Opinia Nr 007202

Wyników przeprowadzonych oględzin - ekspertyzy urządzeń grzewczo-kominowych

w budynku przy ul. Kościelnego nr 15B/3w w Śawku
dotycząca urządzeń grzewczo-kominowych używanych przez
P.O.K. Sobieciarz

SKIC ORIENTAČNÝ

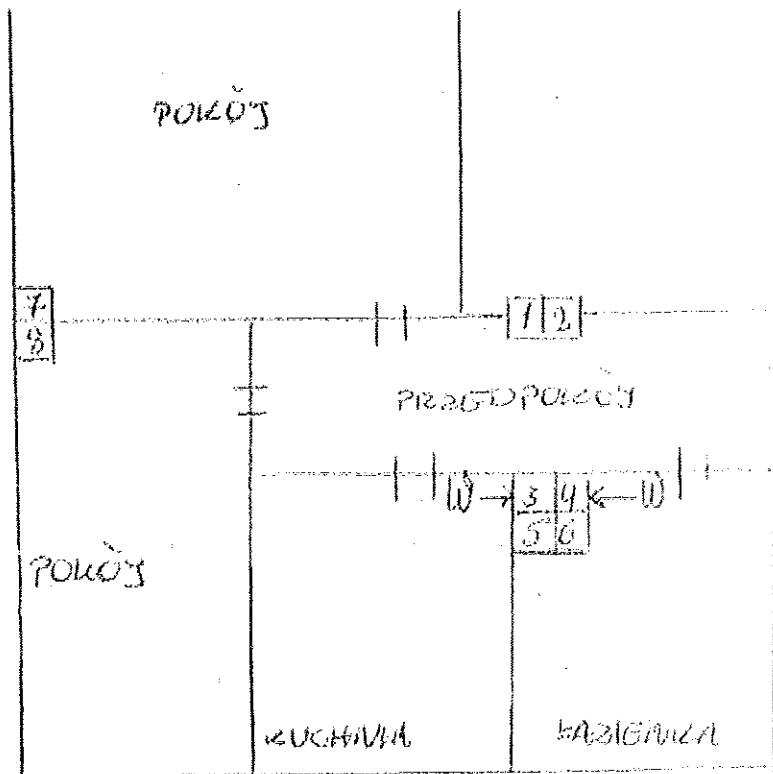
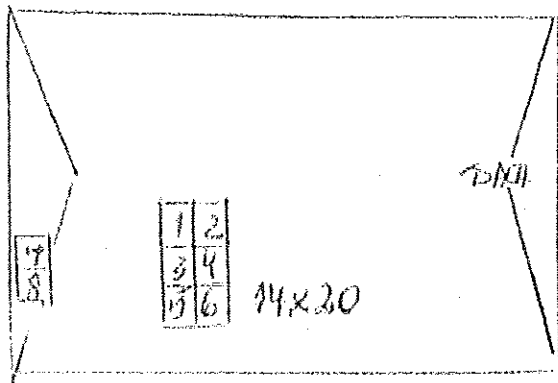
1. Przewód kominowy nr 5 może być przeznaczony dla istniejącego pieca CO na paliwo stałe lub po zamontowaniu wkładu spalniczego do podłączenia kotła gazowego CO z zamkniętą kominową, dla którego zaciąg powietrza wykonany z boku budynku.
2. Wentylacje wyczerpowa, kuchnia połączona z przewodnie nr 3 a wentylacje wyczerpowa, łazienki połączona z przewodnie nr 4.
3. Dla prawidłowego funkcjonowania urządzeń kominowych naprawić należy usytuowanie powietrza z zewnątrz poprzez wyfrezowanie otworów w przypadku pieca CO oraz wykonanie wentylacji mechanicznej.
